PROCES-VERBAL DE CONTROLE D'UNE INSTALLATION ELECTRIQUE A BT ET TBT

Rapport N° : 16/070220/05
Date du Contrôle : 20.02.2007
Propriétaire Nom-Prénom : M. M. Constantin
Adresse : Rue de la Paix n° 4 4800 Sfo.
Personne responsable de l'exécution du travail : Eurochemiel Centre
Nom-Prénom :
N°TVA/N°C.Ident :
Adresse de l'installation : Rue des 2 Toits 1001 P'de Durbuy Affair 1001 C 6940 Barvaux

Résidence "Les 2 Tours" - Bloc 1
 Appartement 1 C
 route de Durbuy
 6940 BARVAUX

C. 1

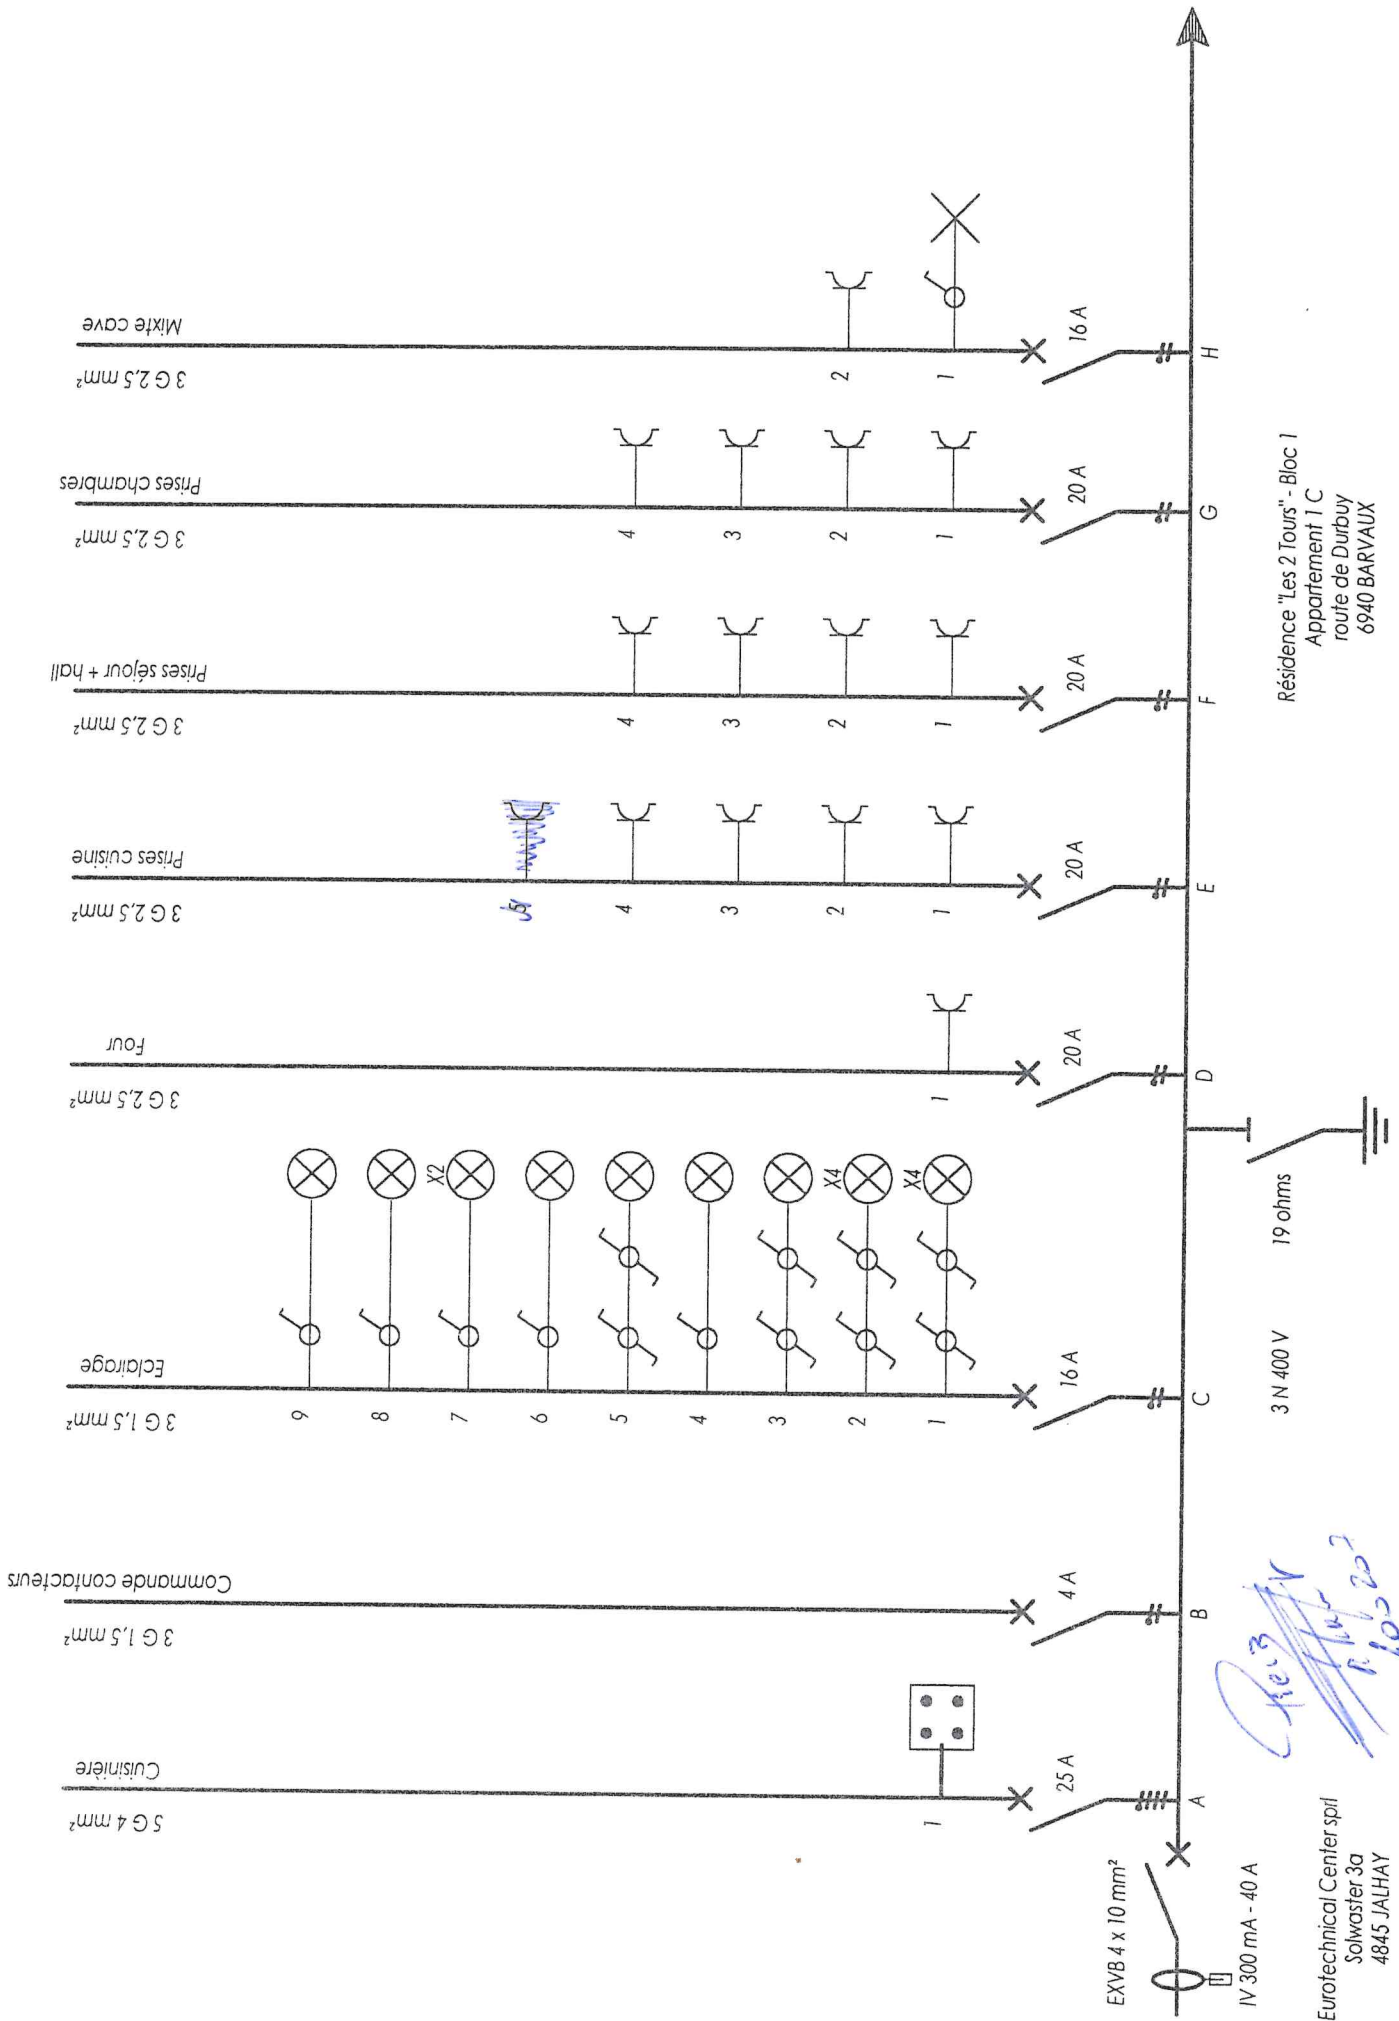
Infractions : Absence de marquage des câbles de liaison, raccordement des liaisons équipées à la terre. Eclairage, chauffage et boiler non installés. Pas de notice jointe.
